**Vysvětlení zadávací dokumentace č. 9 a Rozhodnutí o změně zadávacích podmínek**

**„Sportovní hala Lanškroun“**

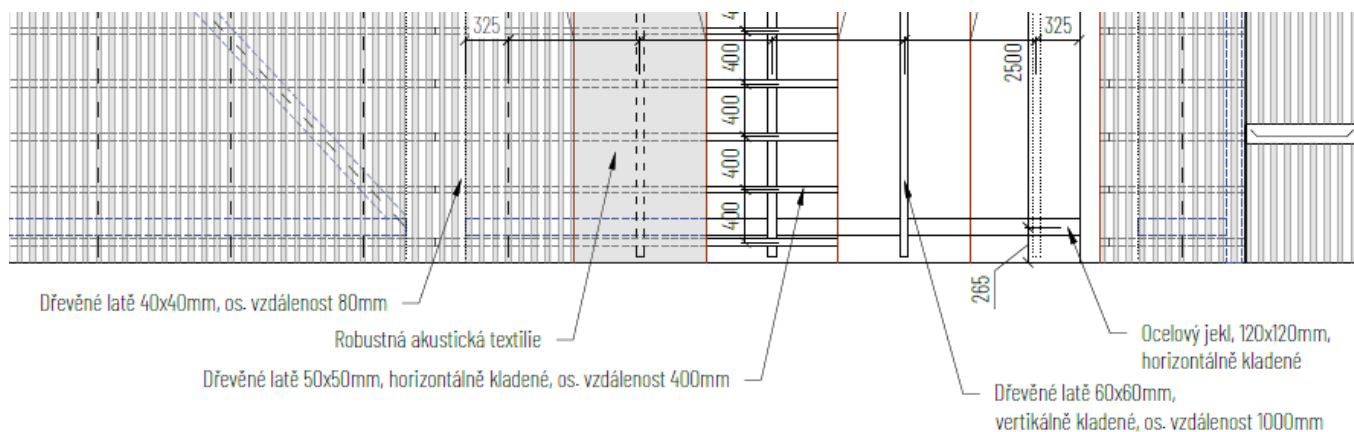
*V rámci dodatečných informací číslo 4 bylo zodpovězeno na dotaz ohledně specifikace světelné výsledkové tabule. I přes upravenou specifikaci investorem nám bylo výrobcem a zároveň dodavatelem těchto LED tabulí sděleno, že i rozlišení 7,625mm je na modul pro vnitřní použití nevhodný a již se nevyrábí. Navrhujeme upravit parametry např. 2880x1920 a rozlišení 576x384 pixel.*

*Žádáme zadavatele o úpravu či informaci.*

*Viz Vysvětlení zadávací dokumentace č. 8 ze dne 10. 2. 2025, odpověď č. 72.*

## S5 - Skladba obvodové konstrukce haly s akustickým obkladem

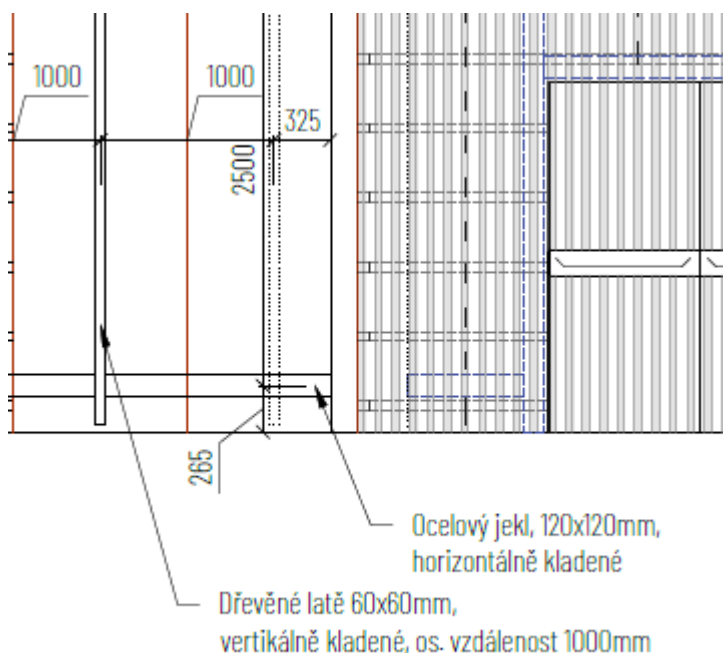
*Dle PD p.č. 98 obsahuje pohledové latě 40x40 mm, akustickou textilií, trámky 50x50 mm a trámky 60x60mm. Zde je rozpor u skladby S5, kde jsou vypsané trámky 40x40 mm. Prosíme o upřesnění, zda máme ocenit dle pohledu nebo dle skladby.*

Žádáme zadavatele o upřesnění rozměru trámů.

Viz Vysvětlení zadávací dokumentace č. 7 ze dne 7. 2. 2025, odpověď č. 70.
